STATNETT SF
Postboks 4904 Nydalen
0423 OSLO

Vår dato: 01.11.2021
Vår ref.: 202115110-9
Arkiv: 317
Deres dato:
Deres ref.:

132 kV Ultvedt-Smestad – delvedtak godkjenning av miljø-, transport- og anleggsplan

Figur 1: Oversiktskart over ledningen som skal rives vist med sort linje. Rød ellipse, påtegnet av oss, viser ca. strekning for ledningen som rives 1. januar 2021. Kilde: Statnetts MTA av 3. oktober 2021.

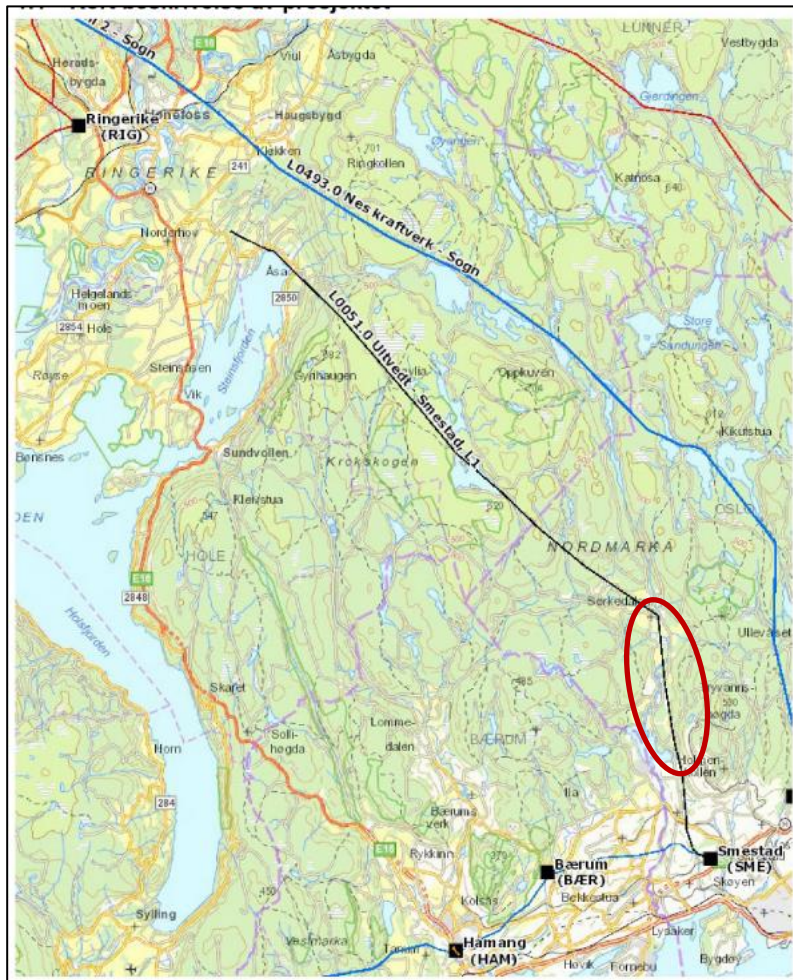
Statnett har i brev av 28. oktober 2021 anmodet NVE om å fatte et delvedtak for MTA for en strekning i Sørkedalen, fra Stubberud til Bogstad i Oslo, se vedlegg og kart under. Begrunnelsen er at Oslo kommunes Vann- og avløpsetat (VAV) skal sikre vannforsyningen til Holmenkollen – Voksenåsen, og planlegger oppstart av sine anleggsarbeider 3. januar 2022. Statnetts ledning står i veien for VAVs anleggsvirksomhet ved Bogstad.

Forberedende arbeider med transport av utstyr og materiell til området, etablering av baseplass 44 B, sikring av område for oppstart rivearbeider ved mast 321-325.

Anleggsarbeidet vil være innspoling av liner i følgende masteseksjoner: 325-321, 321-318, 318-313, 313-311 og 311-306.

NVE delgodkjenner fremlagte miljø-, transport- og anleggsplan for rivning av 132 kV Ultvedt-Smestad i Ringerike og Oslo kommuner. Delvedtaket gjelder strekningen i Sørkedalen mellom mast 306 ved Stubberud og mast 325 ved Bogstad i Oslo kommune og fylke.

- Dere skal orientere NVE om når anleggsarbeidet starter, ved viktige og/eller kritiske faser ved byggearbeidet og når anlegget blir satt i drift.
- Entreprenører skal gjøres kjent med MTA og dette vedtaket.
- Statnett skal gjøre entreprenør oppmerksom på at mast 315 skal bevares, og at anleggsarbeidene som nå skal gjennomføres ikke må skade masten.
- Dersom dere avdekker avvik som har medført, eller kan medføre betydelig skade på miljøet, skal dette umiddelbart rapporteres til NVE. Rapporteringen må også angi hvilke tiltak som er, eller vil bli iverksatt for å lukke avviket, hindre gjentakelser og avbøte mulige skader.

Figur 2: Utlipp fra Statnetts vedlegg til brev av 28. oktober 2021. Rød ellipse (vår påtegning) viser hvor mast 321 står i dag og som skal fjernes ila 2021.

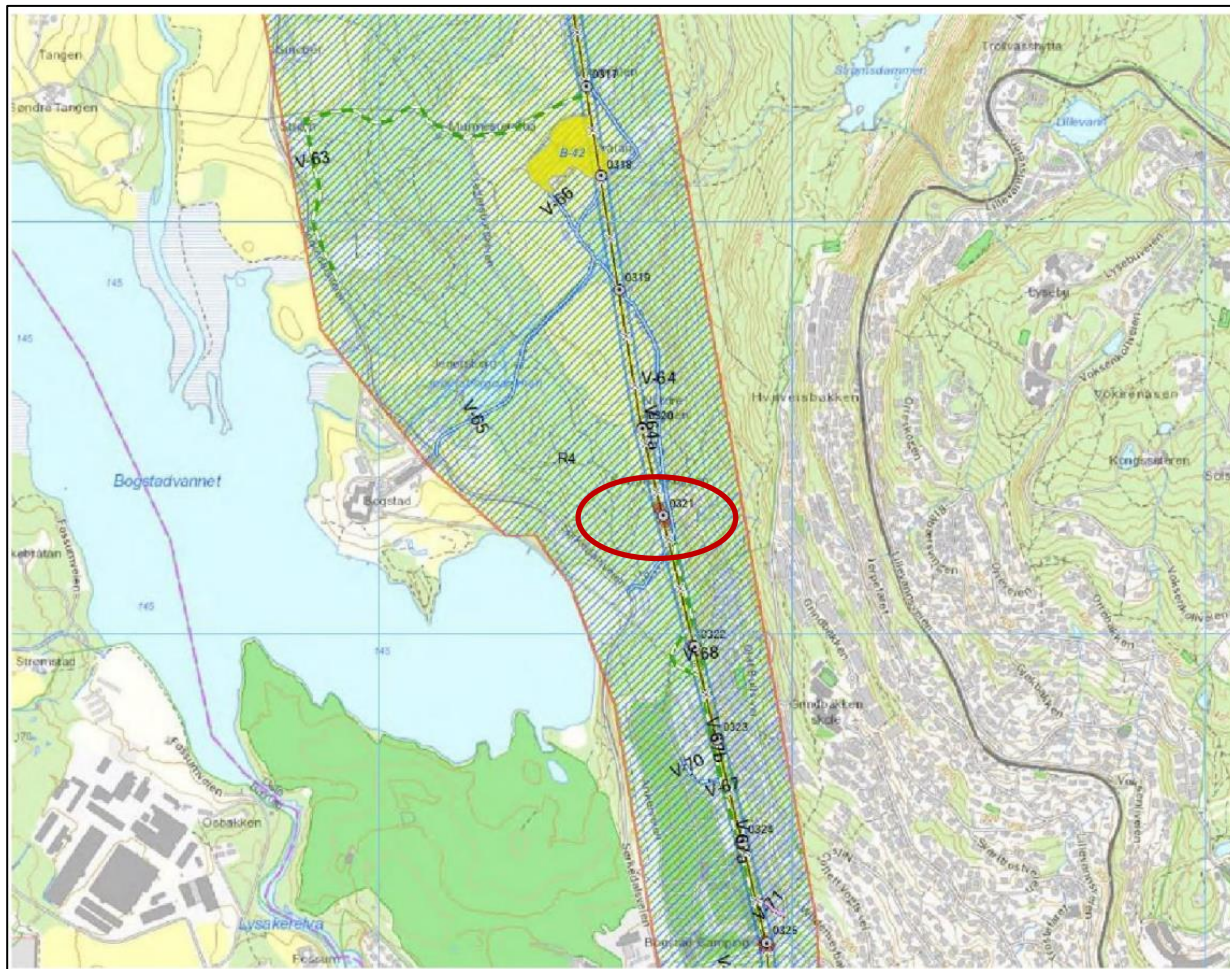
Fjerning av mast 321, se kart under.

For å kunne gjennomføre disse arbeidene vil Statnett ha behov for å benytte baseplassene nummerert som nr. 35, 42 og 44B. Merknad: Baseplass 35 er riktig benevnt i kartet, men er omtalt som nummer 40 i Statnetts brev av 28. oktober 2021.
